**Akce: II/118 Kladno, rekonstrukce**

**Věc: Skutečný rozsah ploch SO 102.1 – vyjádření AD**

Stavba: **Rekonstrukce silnice II/118 – SO 102.1 - rozdíl mezi skutečným zaměřením a výkazem výměr v ul. M. Horákové, Železničářů a Wolkerově**

Název stavby a registrační číslo projektu: <b>II/118 Kladno, rekonstrukce silnice, CZ.06.1.42/0.0/0.0/17_082/0008449</b>	Číslo SO/PS / / číslo Změny SO/PS: <b>102.2/2</b>	Číslo ZBV: <b>26</b>
Název stavebního objektu/provozního souboru (SO/PS): <b>Křižovatková napojení komunikací - část 2</b>

**SO 102.2. Křižovatková napojení komunikací - část 2**

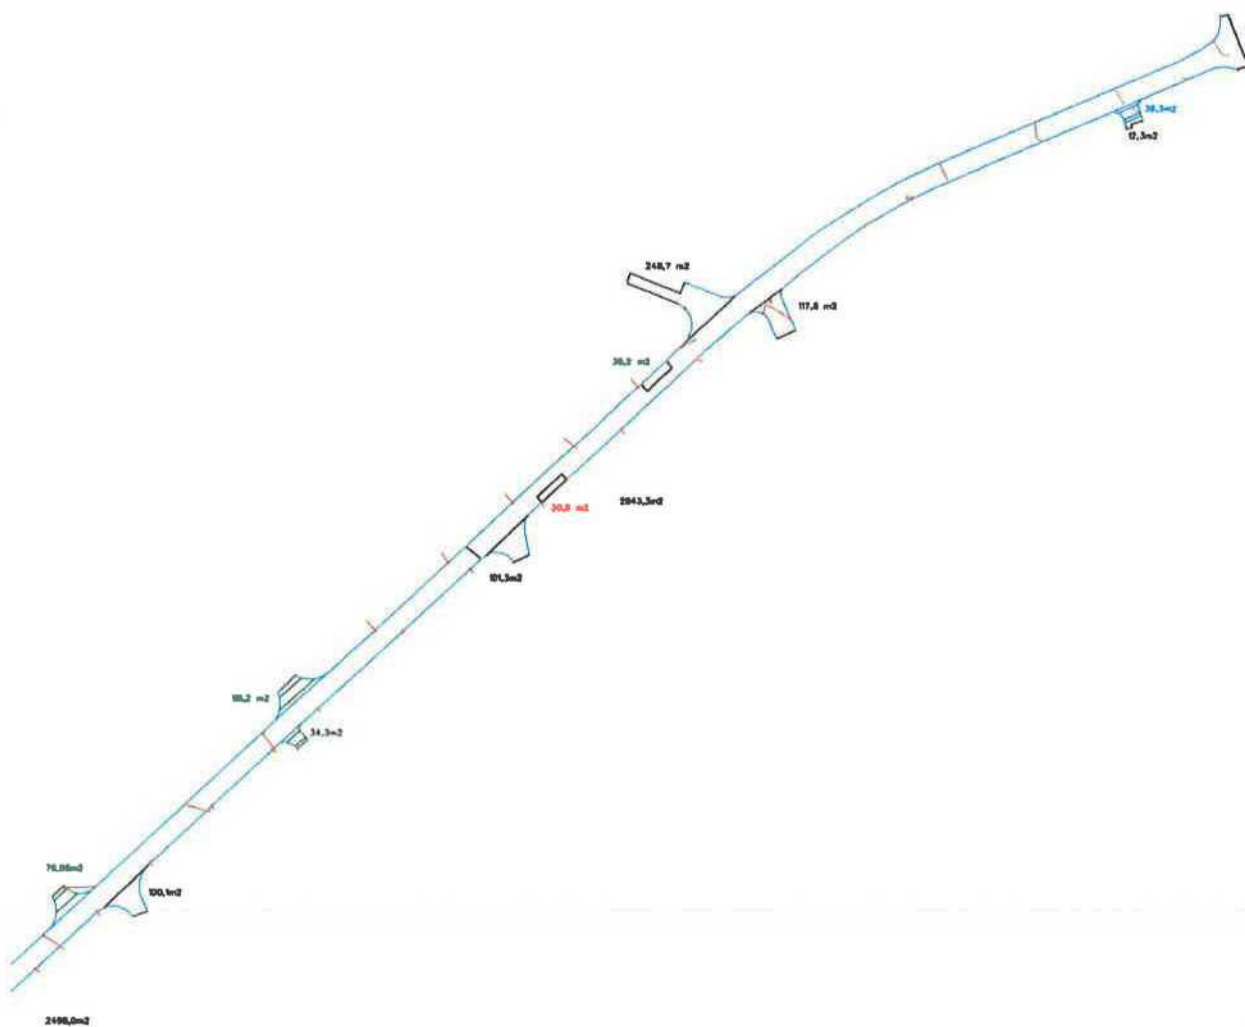
Best Linea	436 m
Asfalt. komunikace	2350 m <sup>2</sup>
zamková dlažba	1071 m <sup>2</sup>

### SO 102.1. Rekonstrukce silnice II/118 - část 1

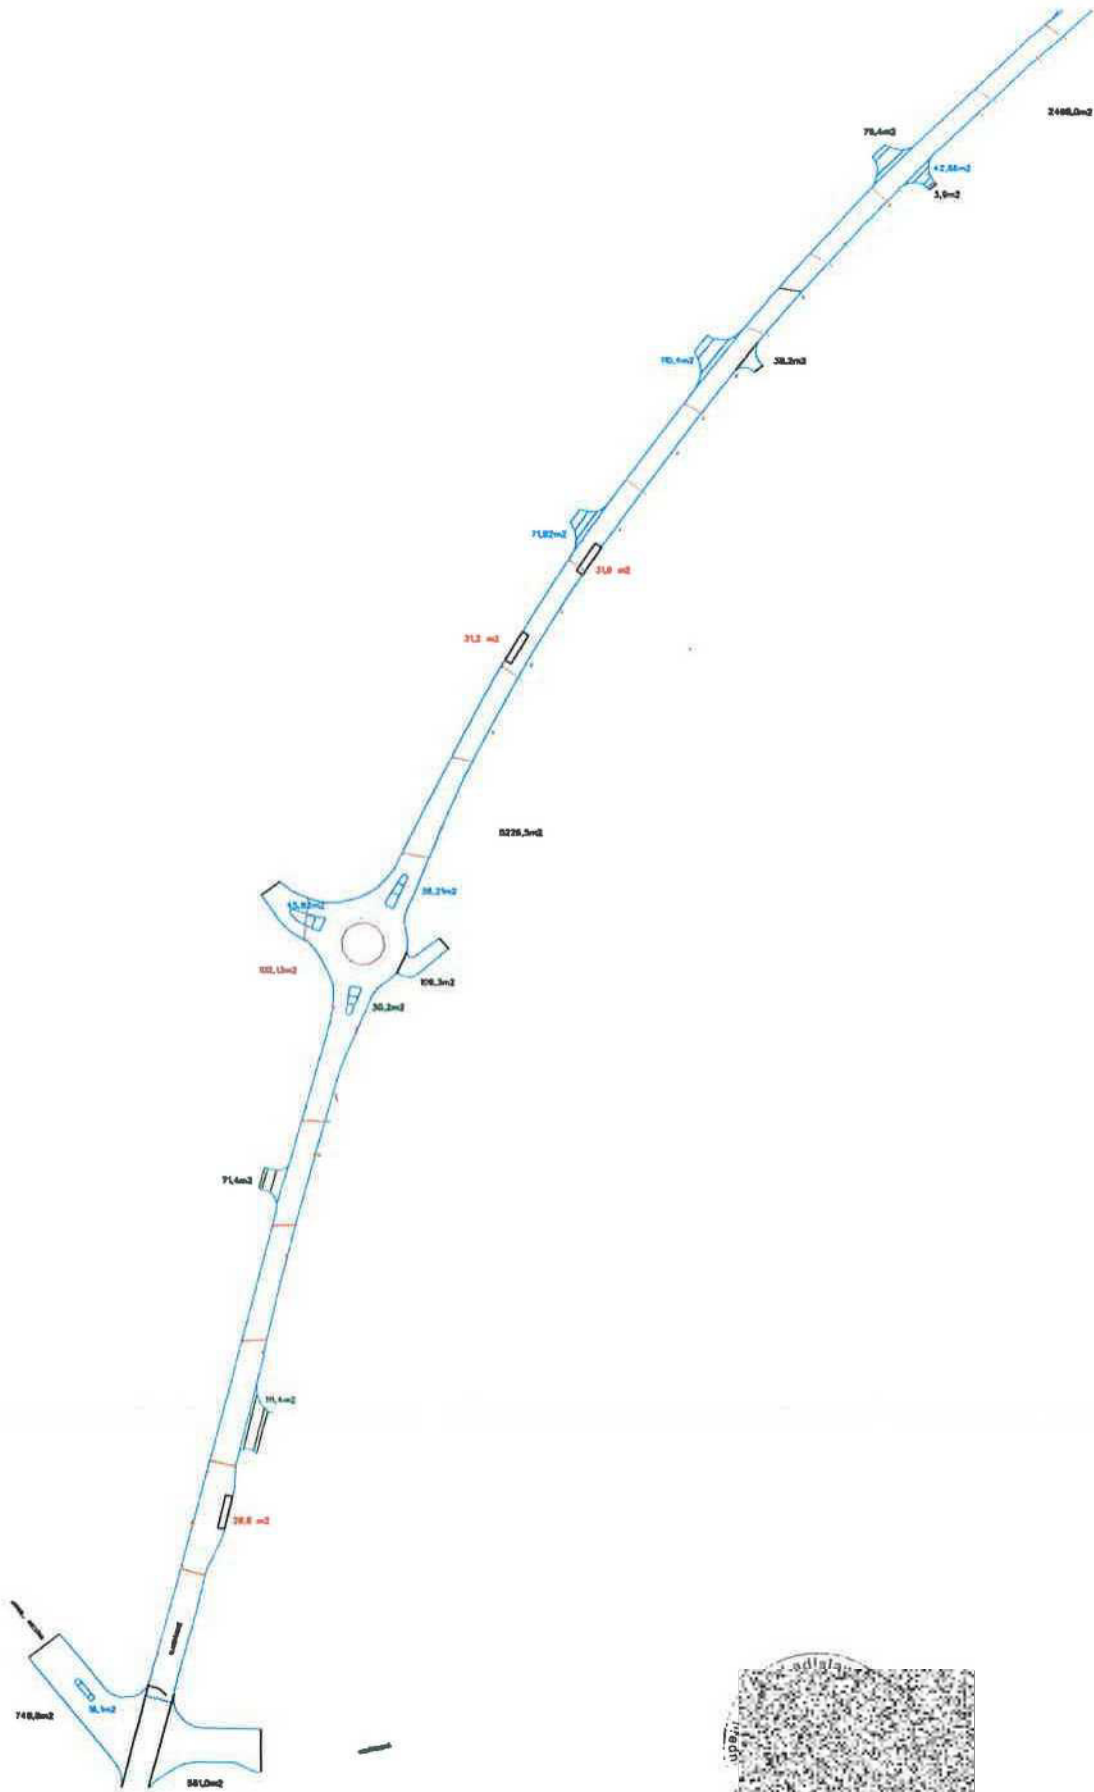
palisády	79 m
kam. obruba	104 m
silniční obrubník	4533 m
asfalt komunikace	16229 m <sup>2</sup>
zamková dlažba	143 m <sup>2</sup>
žul. kostky K16	215 m <sup>2</sup>
BUS zastávky - panely	215 m <sup>2</sup>

### SO 102.2. Křižovatková napojení komunikací - část 2

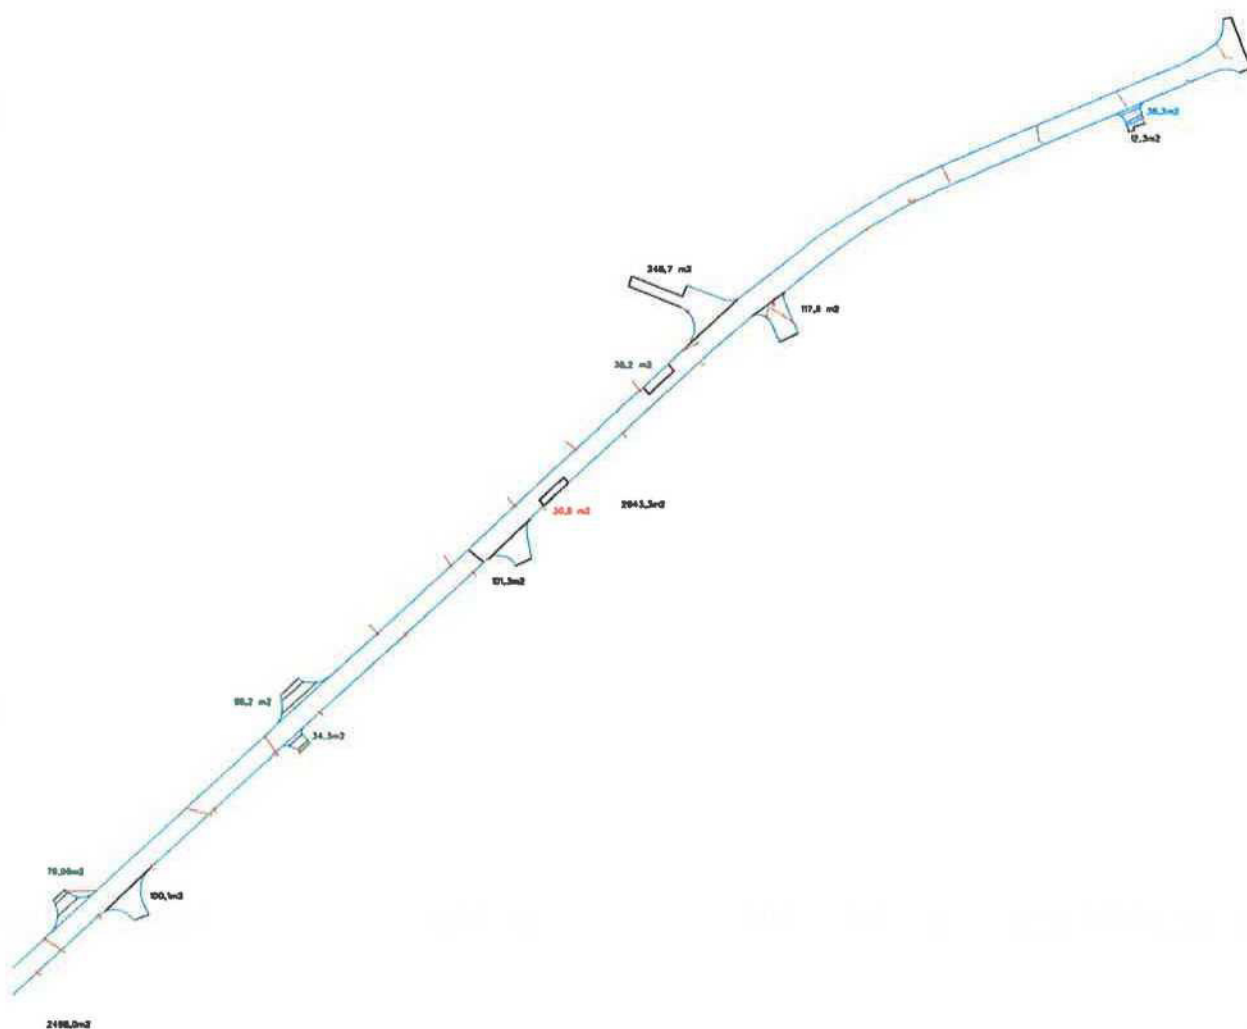
Best Linea	436 m
Asfalt. komunikace	2350 m <sup>2</sup>
zamková dlažba	1071 m <sup>2</sup>
